2号機燃料デブリの試験的取り出しに関する実施計画の
変更認可申請について

2023年12月26日

東京電力ホールディングス株式会社

指摘事項

DPTEコンテナを取り外す際の基準線量率と設定の考え方

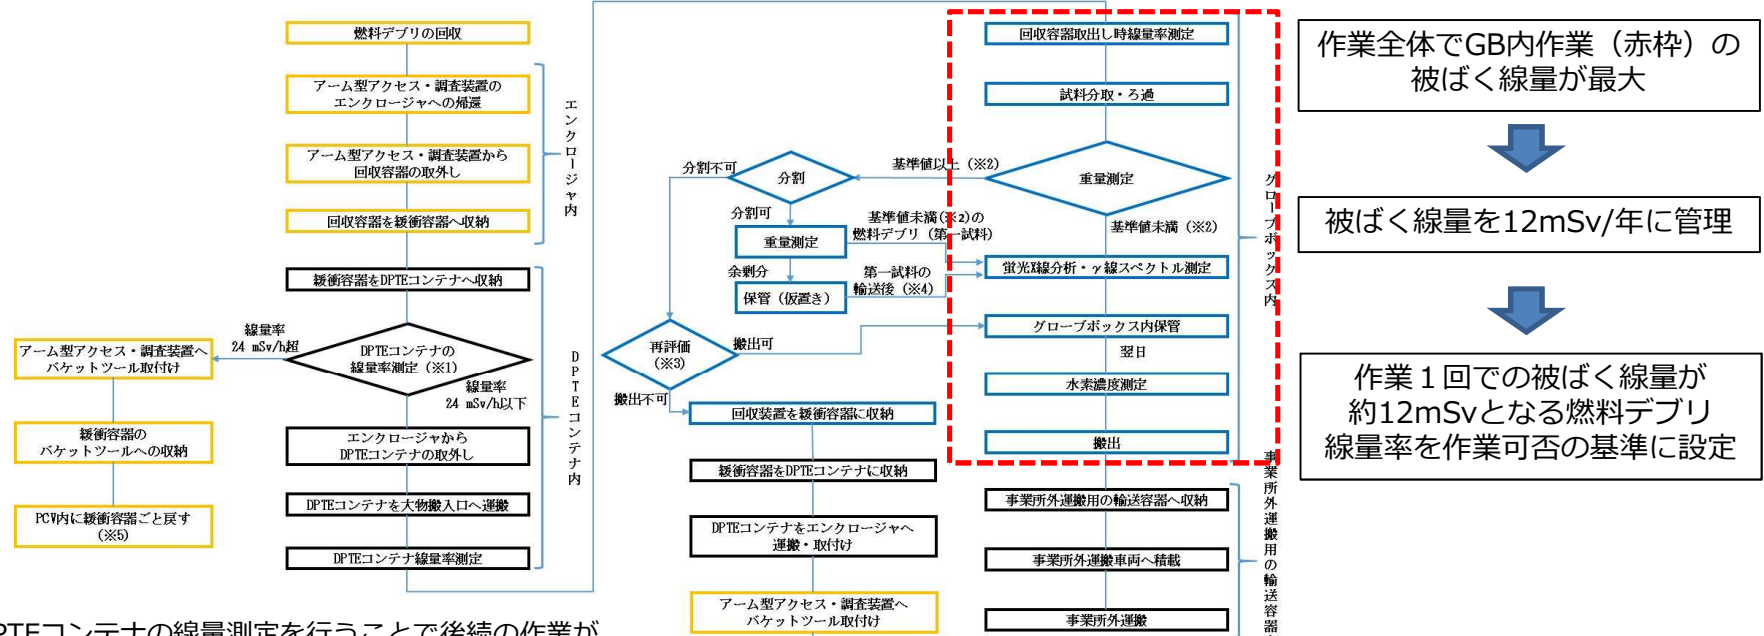
指摘事項No.6

- 基準線量率：24mSv/h
 - 作業全体で最大となるGB作業の被ばく線量は12mSv/年を目標に管理（想定する作業量と個人の確認線量を踏まえて目標を設定）
 - 燃料デブリからの線量率が24mSv/h(20cm位置)の場合，作業1回での個人最大想定被ばく線量は11.6mSvであることから，基準線量率を24mSv/hに設定
- 基準線量率の運用方針，作業の見通し：
 - 回収試験の平均回収量1gに対して，1gの燃料デブリからの線量率は約6mSv/h (20cm位置)と想定され，個人最大想定被ばく線量は2.9mSvとなることから，作業は4回程度可能な見込み
 - 基準線量率超過時はPCV内へ戻す

【参考2-1】 DPTEコンテナ落下影響評価におけるダスト飛散率の設定
落下時のダスト飛散の考え方

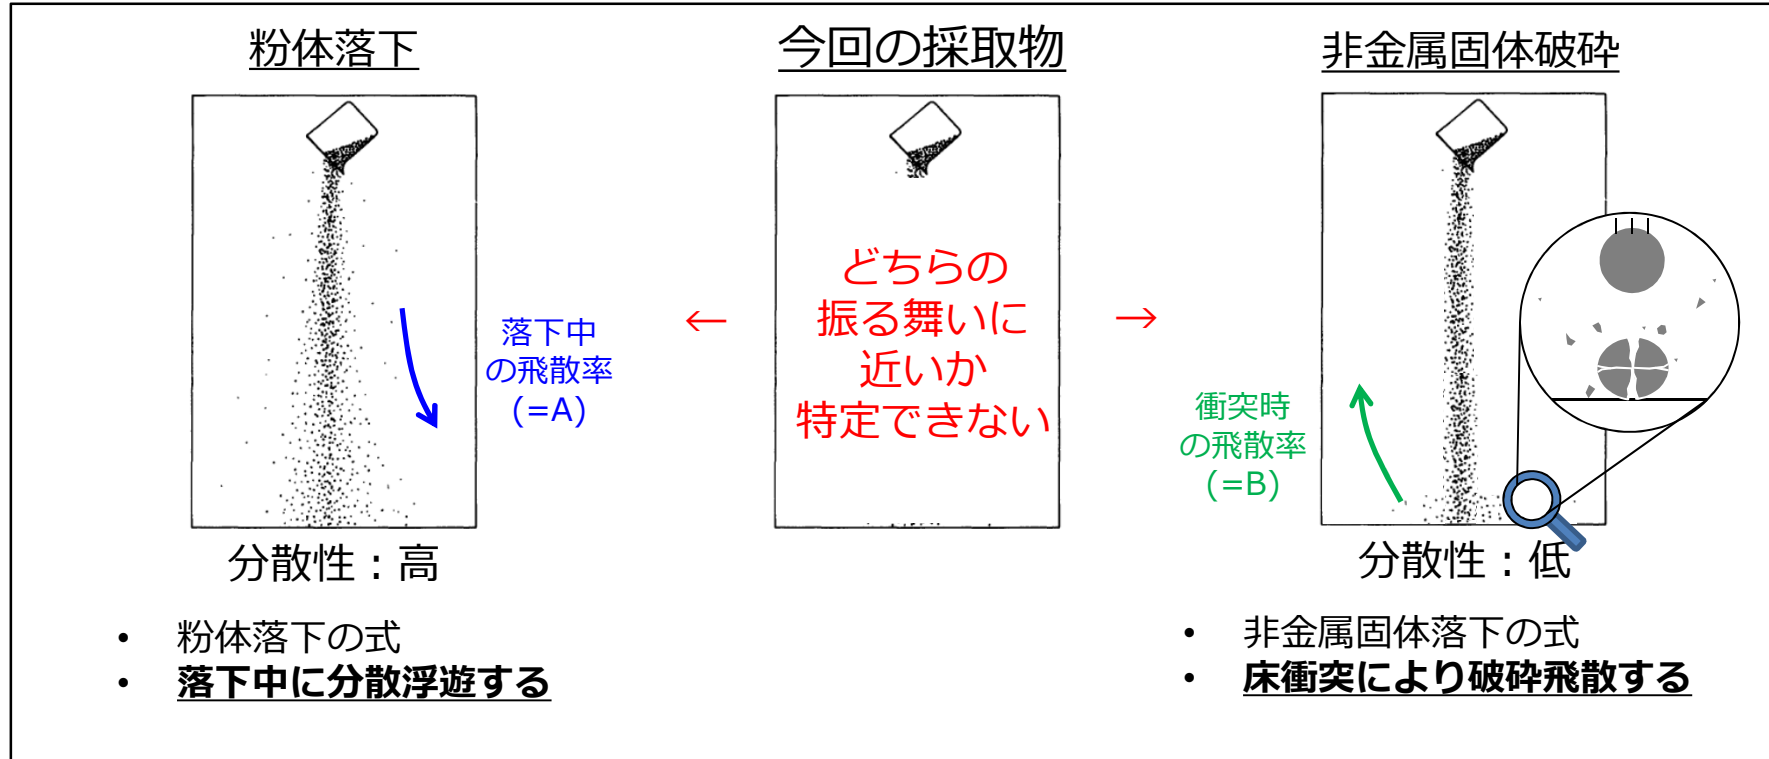
落下時の採取物からのダスト飛散の振る舞いが、DOE HANDBOOKの粉体落下と非金属固体破碎のどちらに近いかわからないため、**厳しい方の飛散率(=A)**を選択。(粉体として取り扱う想定とした)。

振る舞いが粉体と非金属固体のどちらに近いかわからないため、**両者を合算した飛散率(=A+B)**を採用した。つまり、採取物の全てが、粉のように分散浮遊する対象でありつつ、非金属固体のように分散浮遊せずに破碎飛散する対象であると想定した。

➤ 落下影響評価

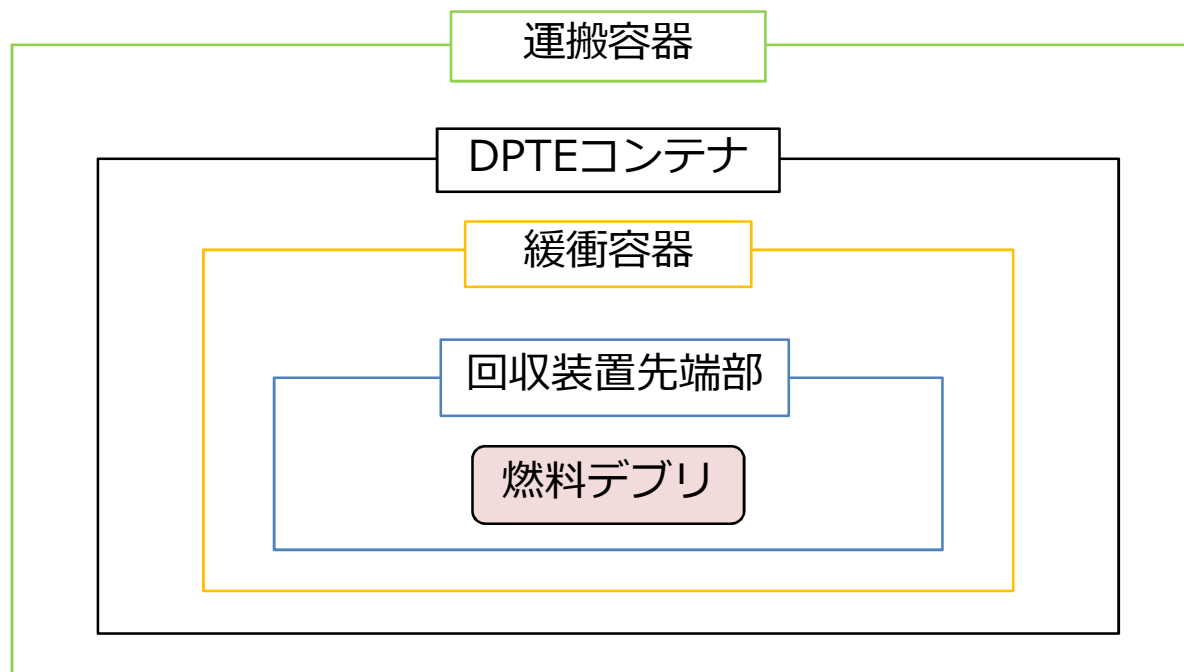
- 燃料デブリを収納したDPTEコンテナの建屋内運搬に際し、電気チェーンブロックによる揚重作業を計画することから、以下の落下防止対策を計画する。また、万が一落下した場合の落下影響評価、漏えい時の影響緩和対策を以下に示す。

- 落下によって燃料デブリが漏えいした場合の敷地境界での実効線量は約 $4\mu\text{Sv}$ であり、周辺の公衆に対し著しい放射線被ばくのリスクを与えることはない。
- 落下時の飛散ダストによる作業エリアの雰囲気線量率の増加は約 $2\mu\text{Sv/h}$ 。
